SERVICE INFO – INA 0187

Αλλαγή σε ελαστικό ιμάντα τύπου Poly-V

Ο τεντωτήρας 531 0503 10 δεν απαιτείται πλέον

Κατασκευαστές:	Fiat, Iveco
Μοντέλα:	
Fiat:	Ducato
Iveco:	Daily
Κινητήρας:	F1AE
Κωδικός ανταλλακτικού:	531 0503 10
	FB4EPK903

Εικόνα 1: Διάταξη εξωτερικού ιμάντα, μέχρι τον Αρ. κινητήρα 0113089, με τεντωτήρα

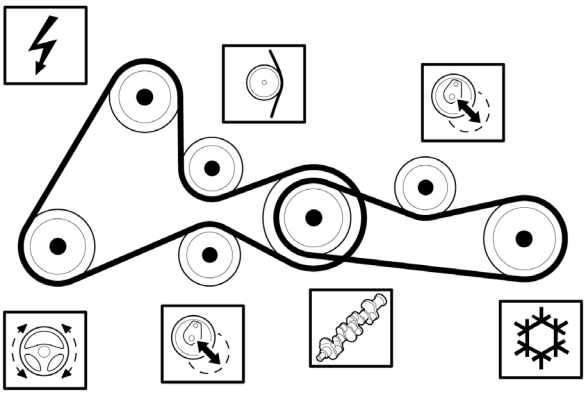
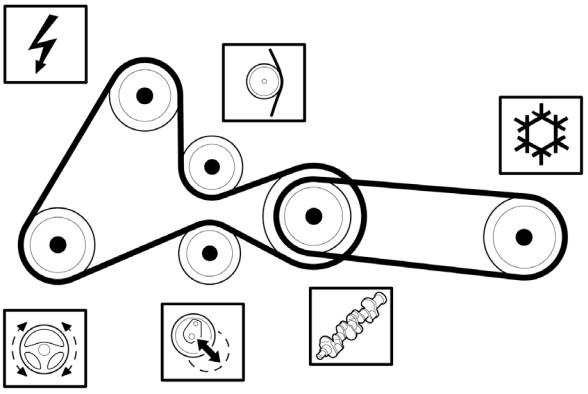
Για το σύστημα μετάδοσης κίνησης των βοηθητικών συστημάτων και του συμπιεστή του κλιματισμού, οι κατασκευαστές που αναφέρονται παραπάνω, χρησιμοποιούν πλέον ελαστικό ιμάντα Poly-V, ξεκινώντας από τον Αρ. κινητήρα 0113090.Αυτό εξαλείφει την ανάγκη χρήσης του τεντωτήρα που είχε προηγουμένως απαιτηθεί με τον συμβατικό ιμάντα Poly-V.

Ο ελαστικός ιμάντας Poly-V, πληροί όλες τις τεχνικές προδιαγραφές, χωρίς περιορισμούς και μπορεί επίσης να εγκατασταθεί με ασφάλεια σε κινητήρες μέχρι τον αριθμό 0113089.Μόλις ο κινητήρας μετατραπεί σε διάταξη που φέρει ελαστικό ιμάντα τύπου Poly-V, δεν μπορεί πλέον να εγκατασταθεί τεντωτήρας, σε καμία περίπτωση.

Οι κινητήρες μέχρι τον αριθμό 0113089, μπορούν επίσης να εξοπλιστούν με τον ελαστικό ιμάντα Poly-V FB4EPK903 κατά την προληπτική συντήρηση.Αυτό, εξαλείφει επίσης την ανάγκη για τον τεντωτήρα.
